**Dotyczy: postępowania prowadzonego w trybie przetargu nieograniczonego pn. „Modernizacja części hali budynku 1010 w osiach 1 -9 znajdującej się na terenie giełdy samochodowej w Gliwicach”**

Zgodnie z art. 38 ust. 2 ustawy Prawo zamówień publicznych (t.j. Dz.U. 2017 r. poz. 1579 ze zm.) udzielamy odpowiedzi na pytaniami do treści Specyfikacji Istotnych Warunków Zamówienia:

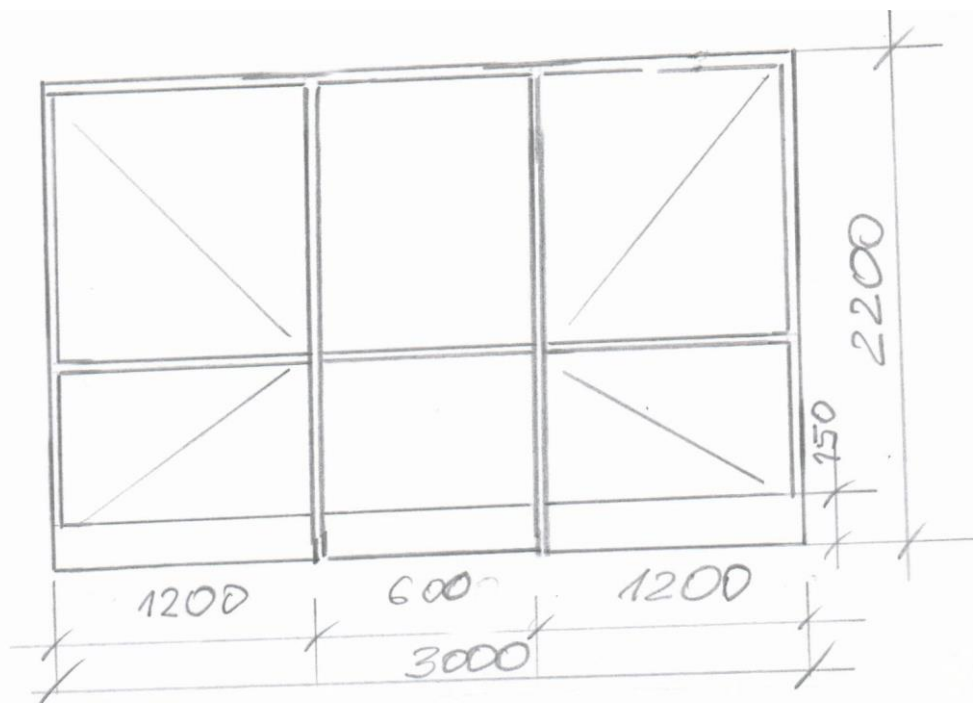
2. Proszę o przedstawienie zestawienia stolarki – drzwi aluminiowe dwuskrzydłowe zewnętrzne...2,2 x 2,0 m oraz 2,2 x 3,8 m ze wskazaniem pozycji rozwiernych oraz stałych;

Drzwi aluminiowe dwuskrzydłowe zewnętrzne o wymiarach 2,20 (wys.) x 3,80 (szer.):

- nastąpiła zmiana, drzwi wykonać zgodnie z poniższym szkicem;
- szklenie szkłem pojedynczym bezpiecznym gr. min. 3.1.3. mm;
- profile aluminiowe zimne (nieizolowane);
- skrzydła wyposażać w samozamykacze, zamek rolkowy, pochwyt w kształcie litery „C”, oznaczenie „pchać” i „ciągnąć” oraz dwie wkładki patentowe – każde;
- pomiędzy skrzydłem otwieranym, a kwaterą stałą słupek wzmocniony;
- kolor RAL 7001 lub RAL 7004;
- nad drzwiami umieścić napis „wyjście ewakuacyjne”.
